## 改善箇所説明図

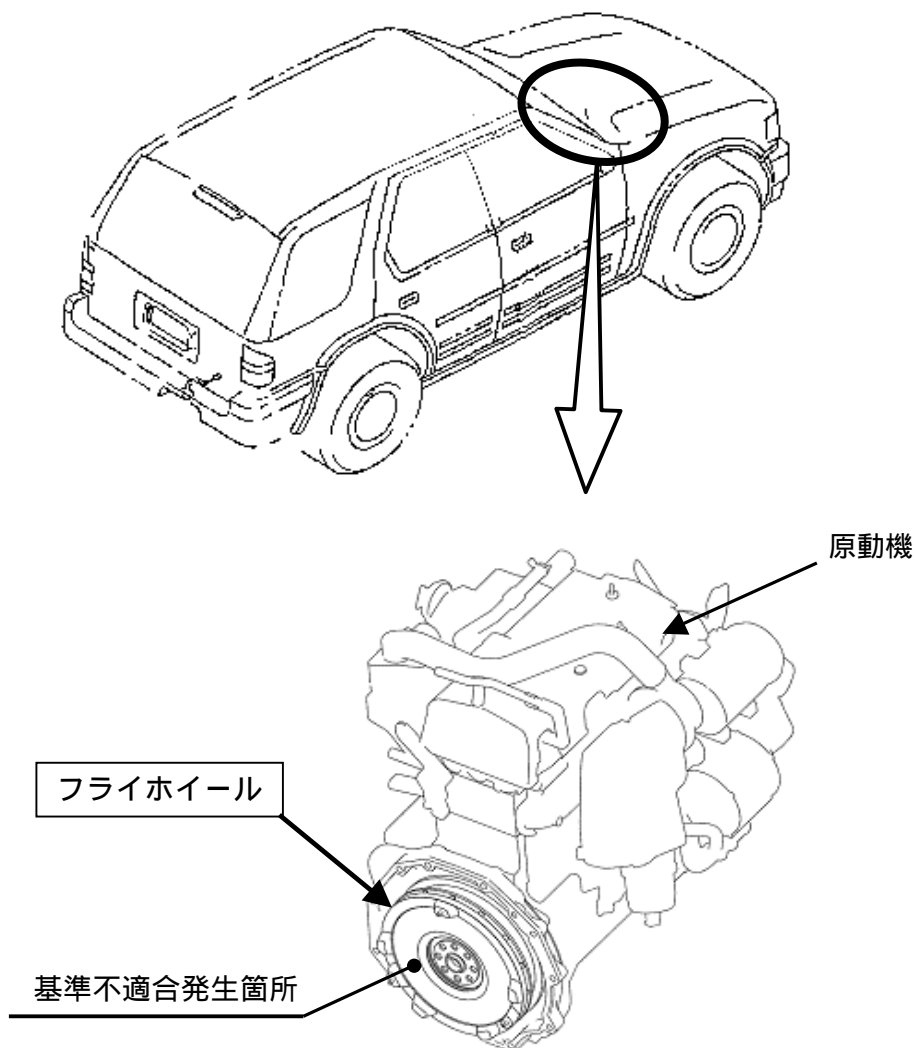
手動変速機付き車両に修理用として供給した原動機において、平成15年2月13日付け「届出番号外-999」の対策前のフライホイールを装着したため、高い変速ギア段で低速走行を行うと発生する振動によりフライホイール内部が破損し、最悪の場合、動力が伝達されず、走行不能となるおそれがある。

全車両、フライホイールを対策品と交換する。

識別：エンジンルーム内のIDプレートに黒色ペイントを塗布する。
